(仮称)新阿蘇にしはら ウインドファーム

環 境 影 響 評 価 準 備 書

補 足 説 明 資 料

株式会社ジェイウインド

凡例

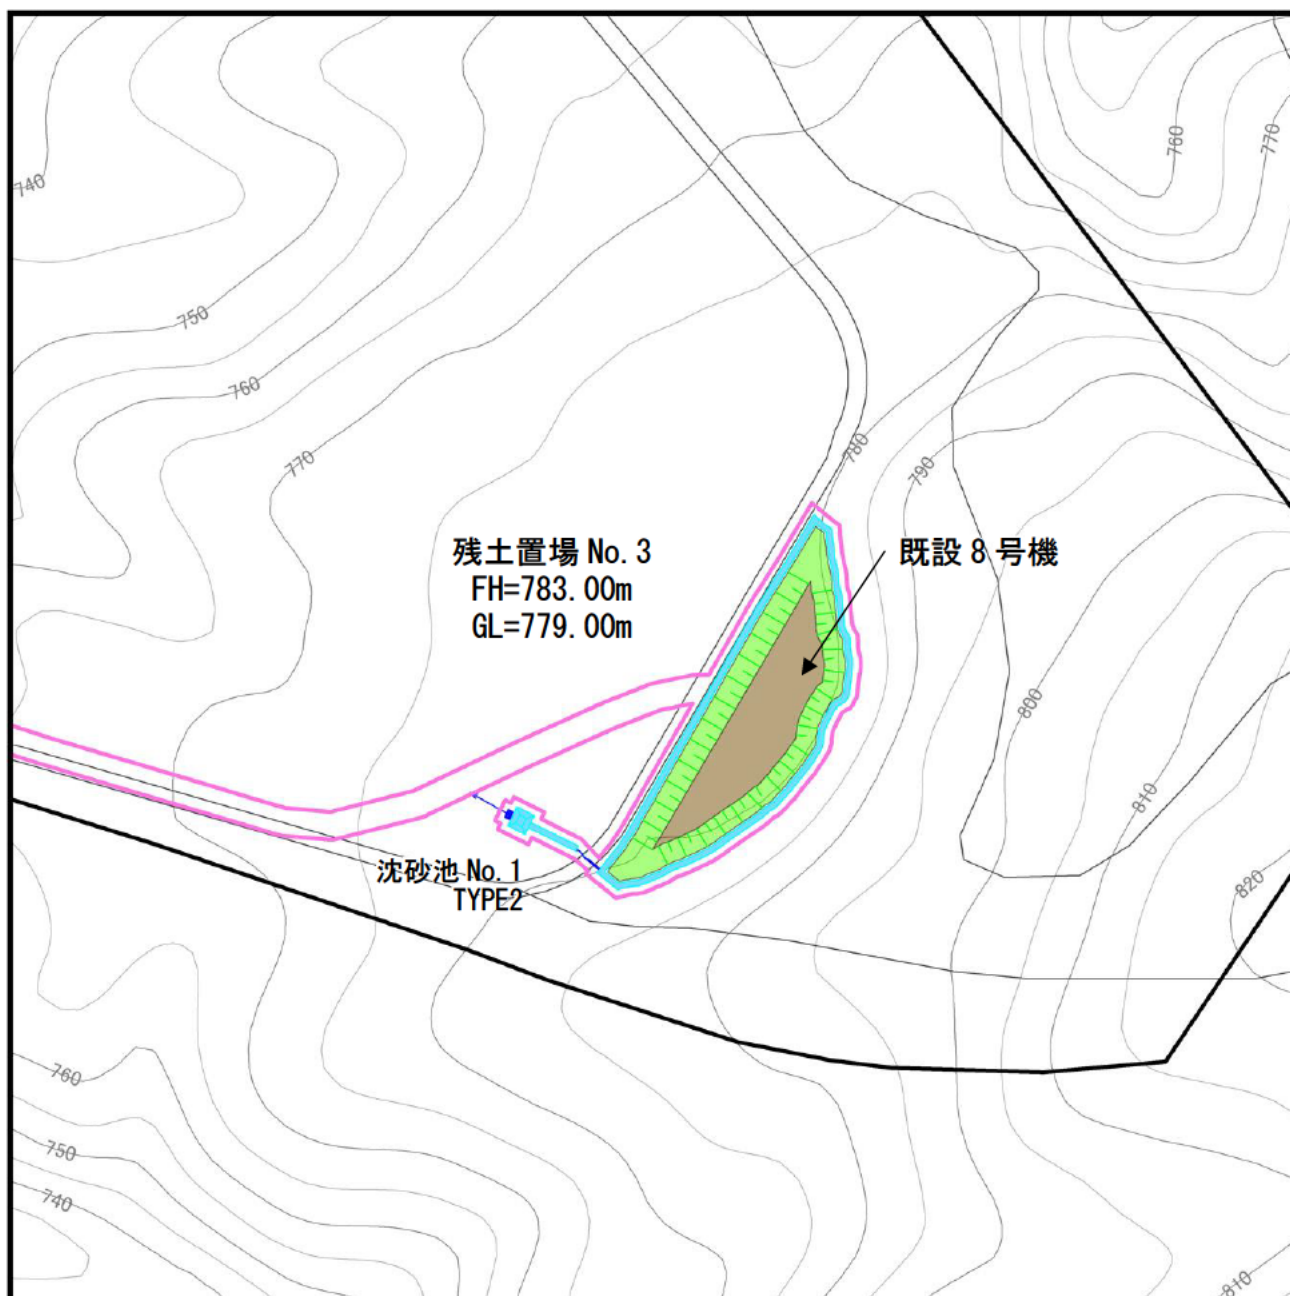
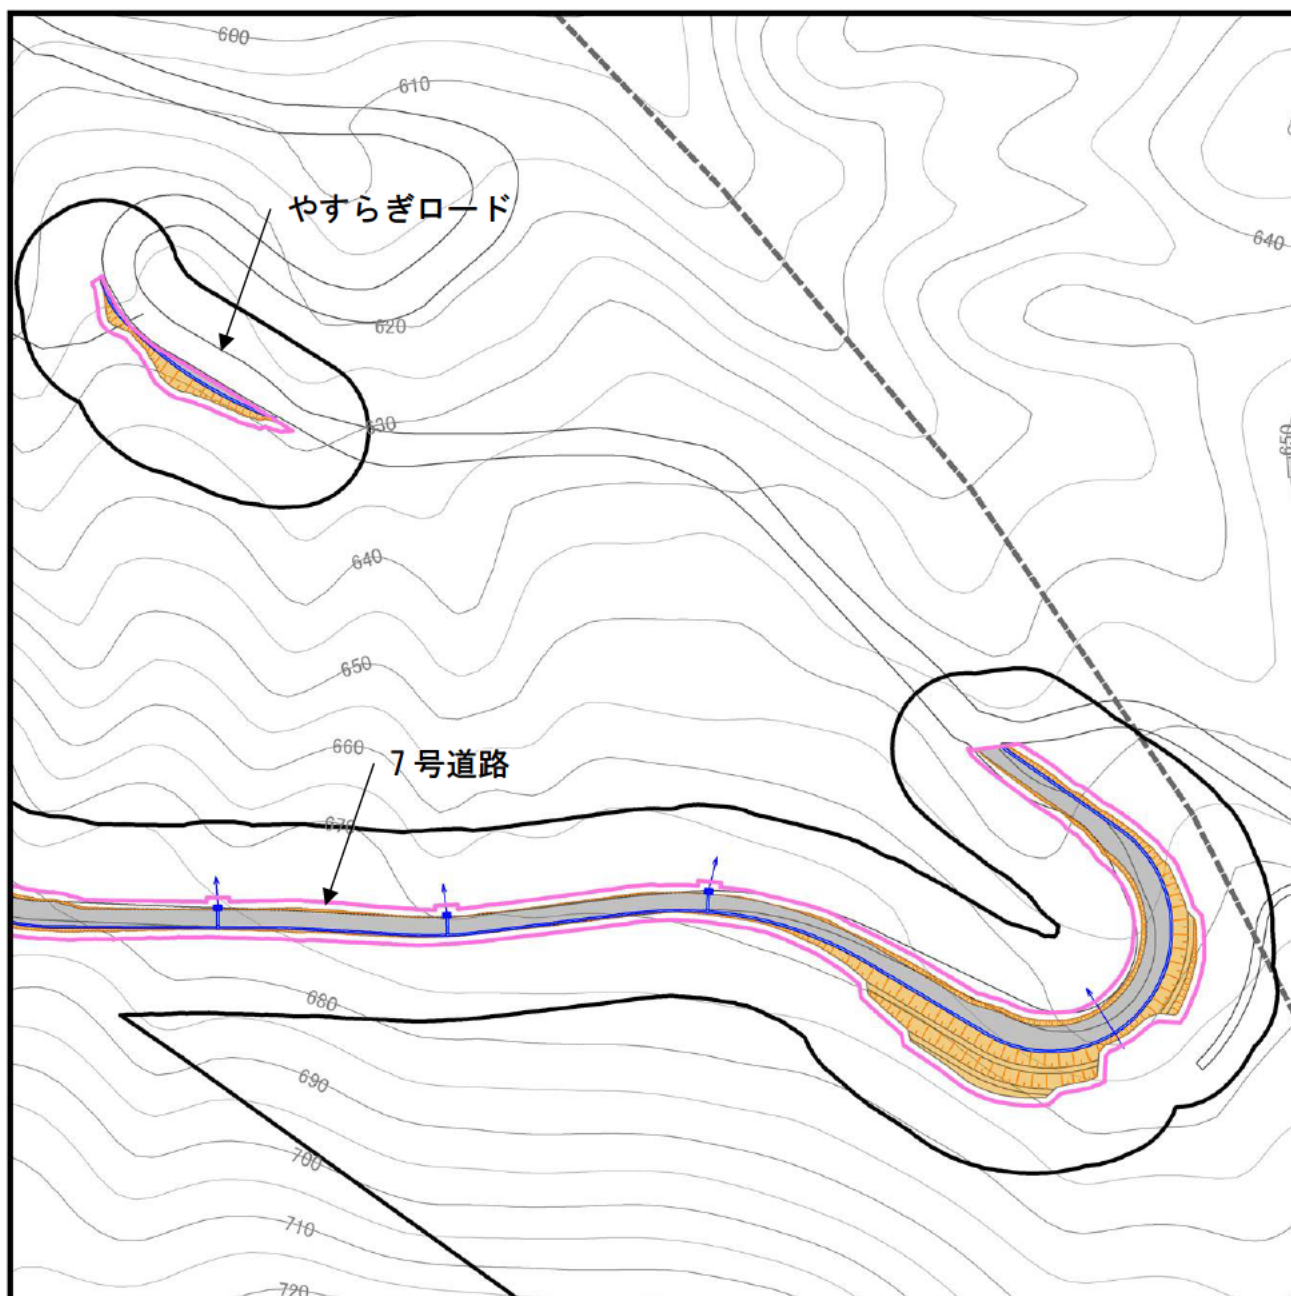
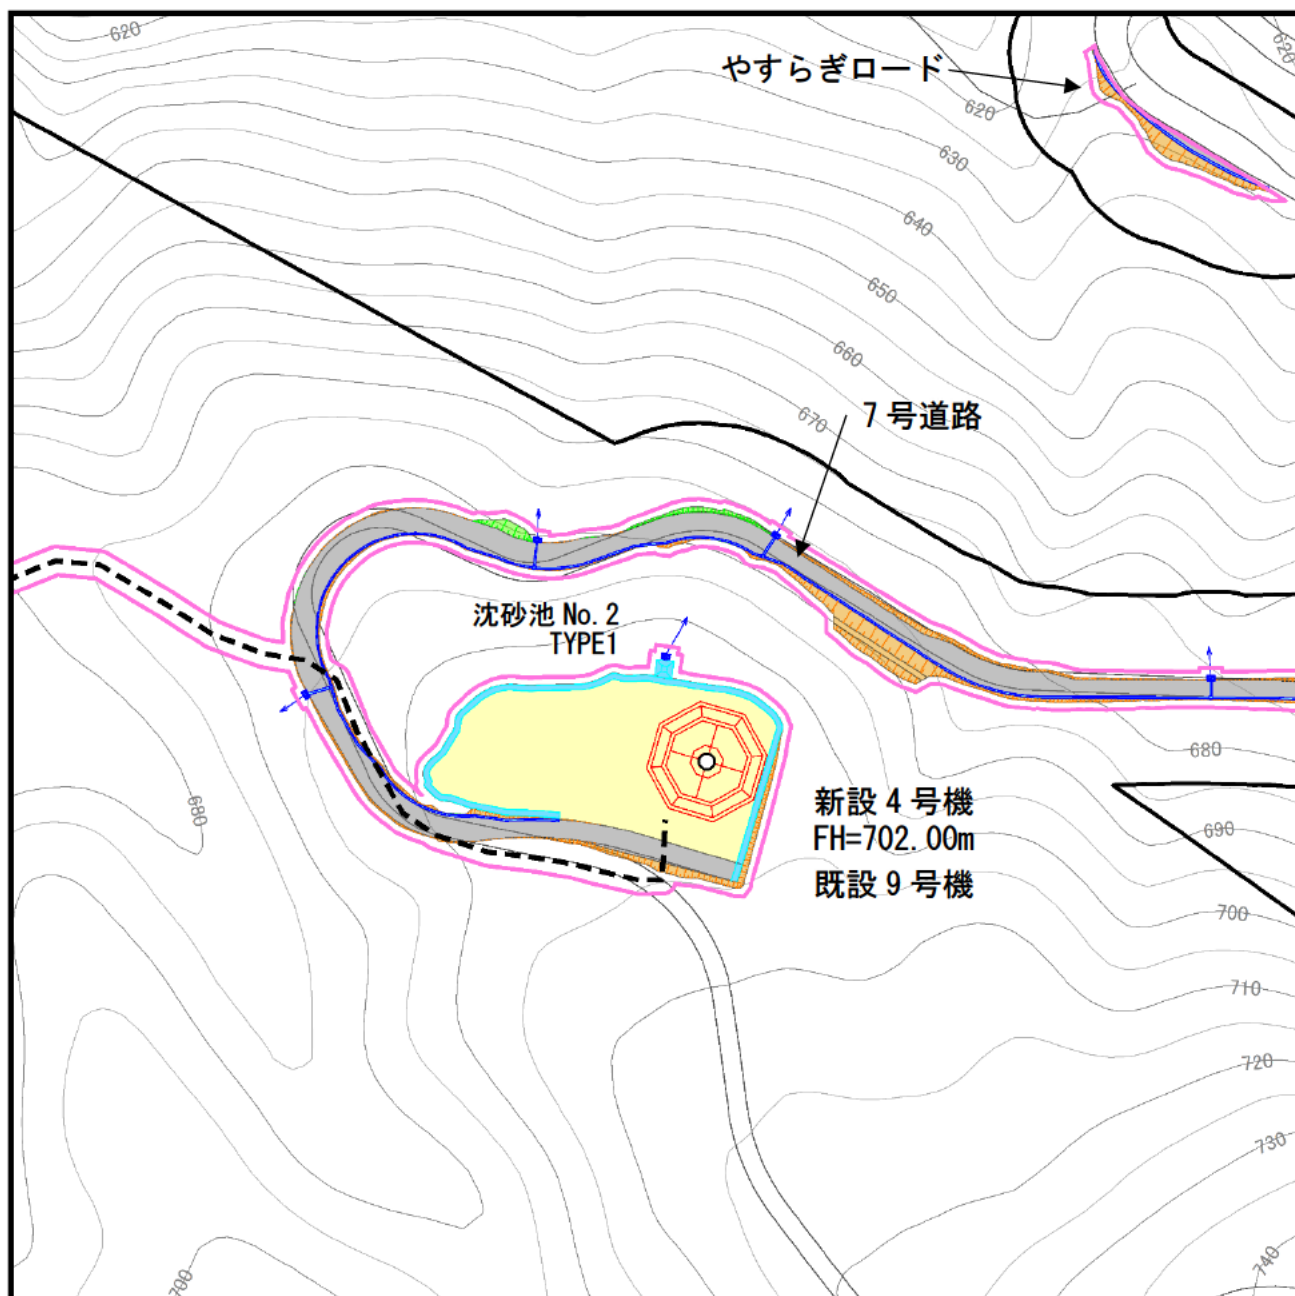
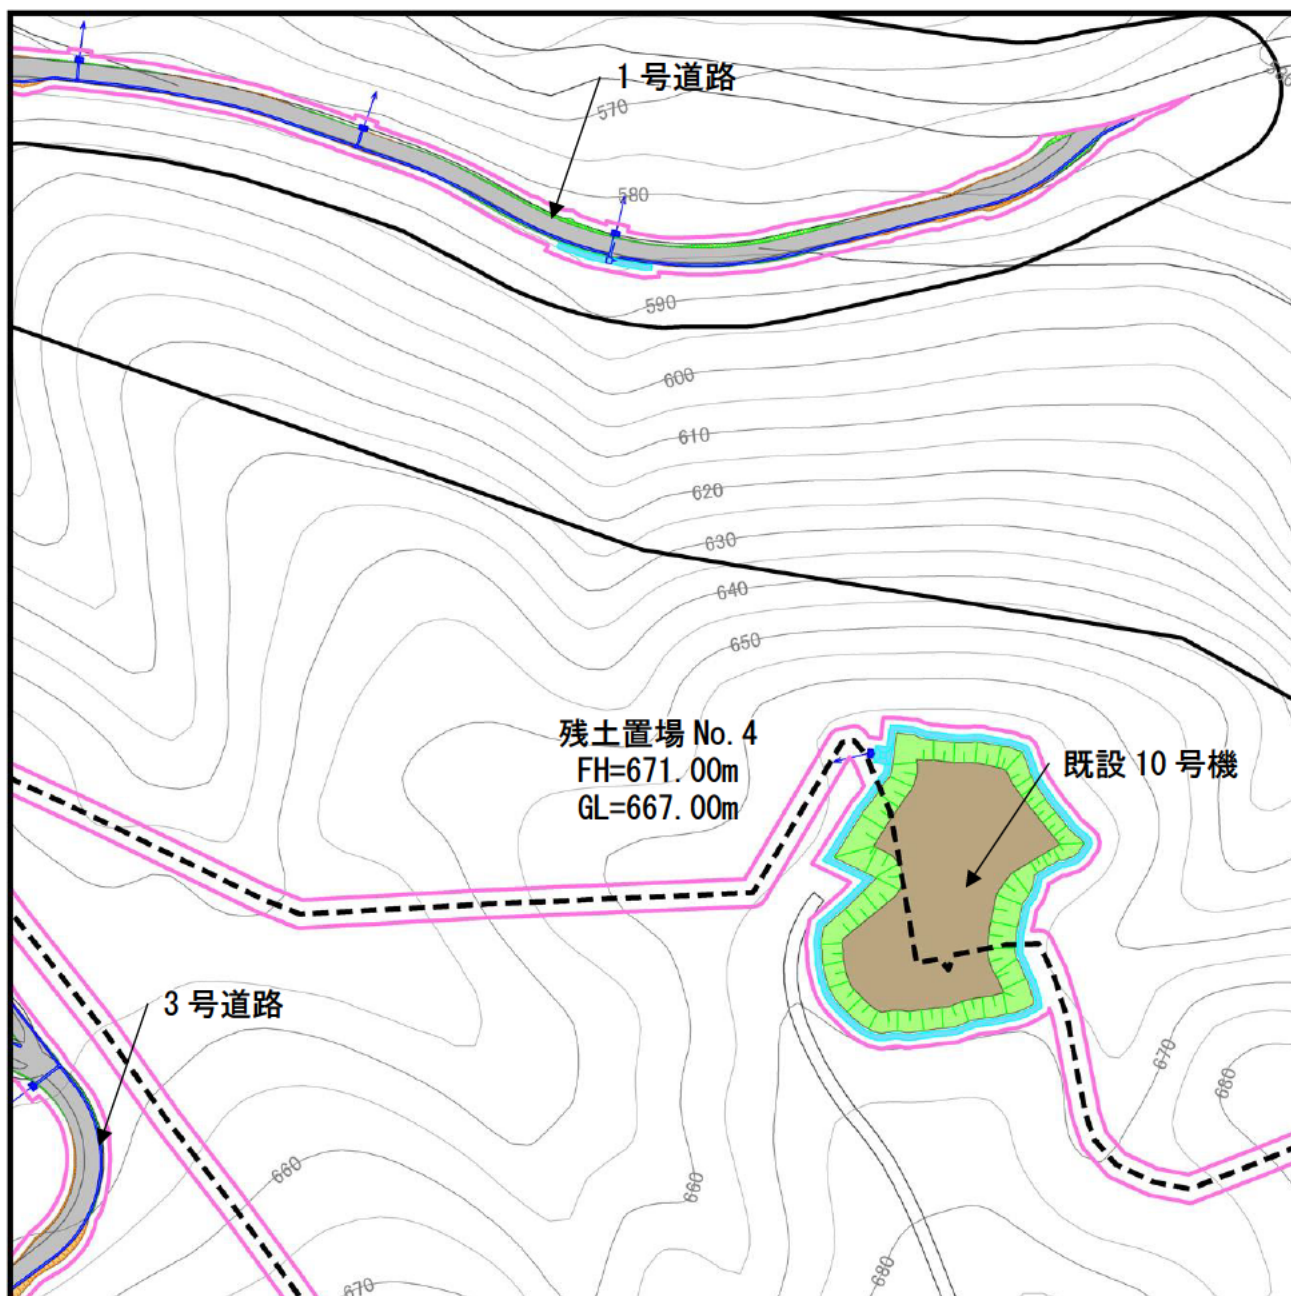
図 2. 2-11（p. 46-47）には沈砂池として 3 つのタイプが例示されていますが、各タイプと沈砂池に流入する流入量や流出土砂量との関係が不明です。更に、計画している沈砂池の設置位置（図 2. 2-8 新設風力発電機設置ヤード、p. 37-39）と使用する沈砂池タイプとの対応も不明です。本図書では、環境影響項目として「水質；水の濁り」が選定されていないだけに、上述したような内容の記載がありません。本事業における水質・濁り対策を理解する上で必要となる情報は記載して下さい。

準備書図 2.2-2 に沈砂池タイプを追加した図の提示、ありがとうございます。このような図および沈砂池の設定根拠は、評価書においても示して下さい。その際に、道路側溝にある排水工についても図や本文中に記載して下さい。

なお、本資料 p. 4 に沈砂池容量の設定根拠、本資料 p. 5～13 に準備書図 2. 2-2 に沈砂池 TYPE を示した図を作成しました。

評価書において、沈砂池の設計根拠となる雨量強度、流出土砂量などを記載いたします。また、既設の風車ヤードには沈砂池は設けられておりません。

評価書において、沈砂池及び道路側溝の排水工に関する情報を図表や本文に記載いたします。

表 3.1-2 (2) 南阿蘇地域気象観測所における地上気象観測結果

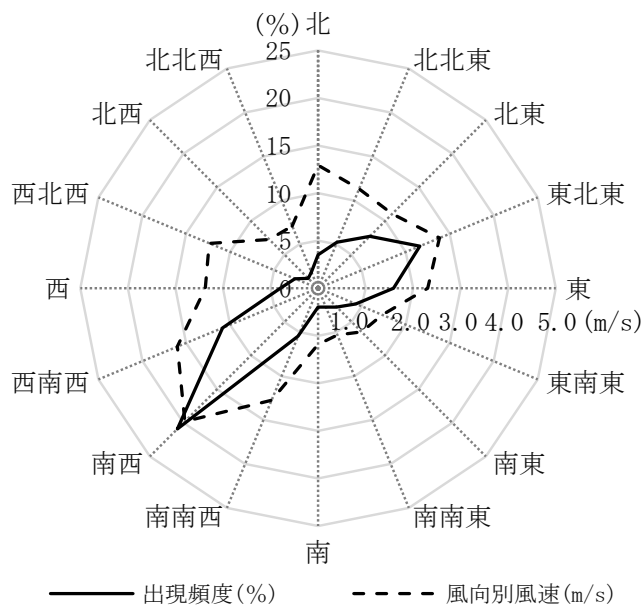
表 3.1-2 (2) 南阿蘇地域気象観測所における地上気象観測結果でどうして日最高気温と日最低気温の「年」の値が「-」になっているのでしょうか。

記載に誤りがあり、南阿蘇地域気象観測所における日最高気温と日最低気温の年の欄の値については、それぞれ、「20.0」「9.5」となります。評価書では上記の値を表 3.1-2(2)に追加します。

図 3.1-1 (1) 阿蘇乙姫地域気象観測所の気象概況 (令和 4 年 (2022 年) 1~12 月)

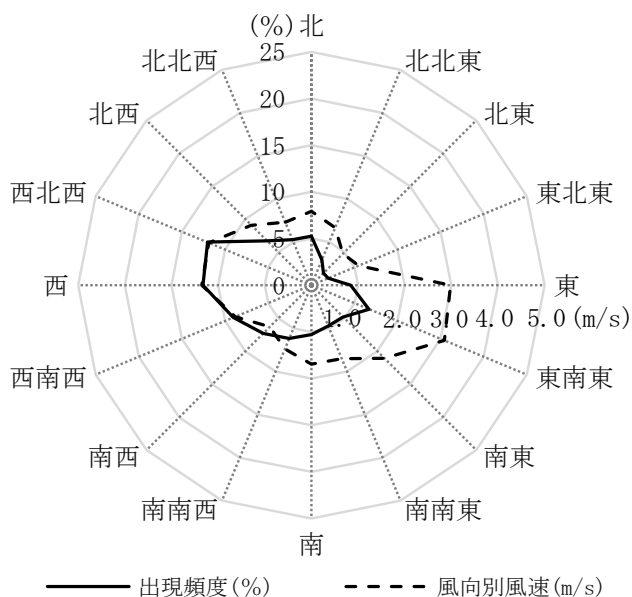
各風配図で静穏率ほどの程度でしょうか。

各地域気象観測所における静穏率（0.3m/s 未満）は、阿蘇乙姫地域気象観測所で 5.7%、南阿蘇地域気象観測所で 4.1%、益城地域気象観測所で 0.8%になります。評価書では図 3.1-1 に静穏率も記載いたします。

図 13-1 沈砂池等の位置及び
濁水到達距離

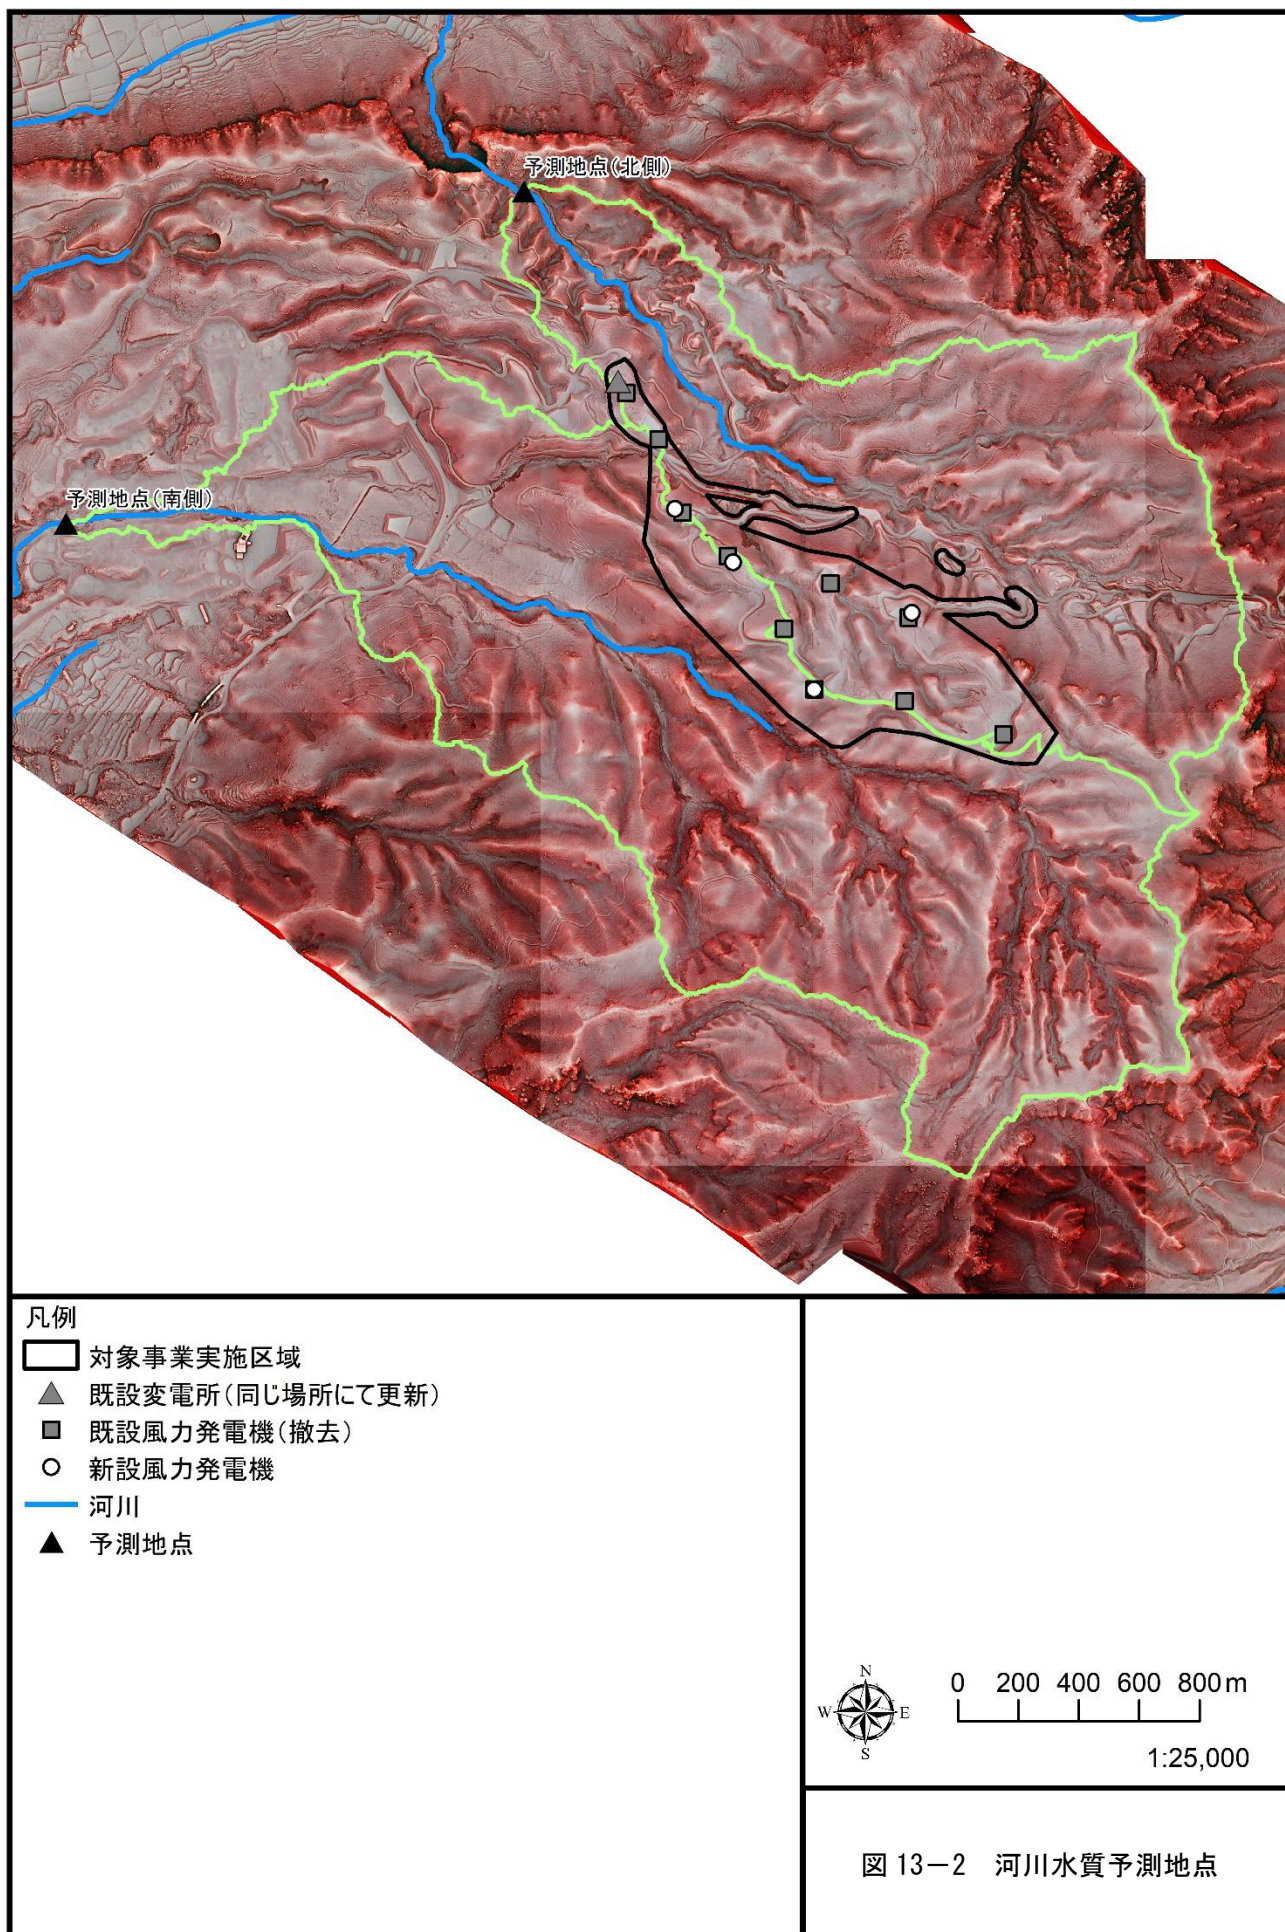
しかしながら、準備書には、少なくともご回答いただいている沈砂池排水口での浮遊物質量濃度や土砂の到達推定距離についての記載がまったくありません。これらの検討結果について提示してください。また、沈砂池の設計の考え方と根拠についても、「各沈砂池に流入する流量や流出土砂量等を算出し 3 タイプの沈砂池を設計した。」とありますが、もう少し具体的なデータを示してください。

評価書では、①および②でご回答いただいた内容の記載を追加してください。また、②については予測方法や予測条件等についての説明、および表 13-2 には沈砂池排水口から河川又は障害物までの距離のデータも、合わせて記載していただきたい。

沈砂池等の位置及び濁水到達距離については、次頁の図 13-1 に示しました。

ご意見いただきましたとおり、評価書では、①及び②の内容を追記いたします。また、②につきましては、予測方法及び予測条件等についての説明、沈砂池排水口から河川又は障害物までの距離のデータも追記するようにいたします。
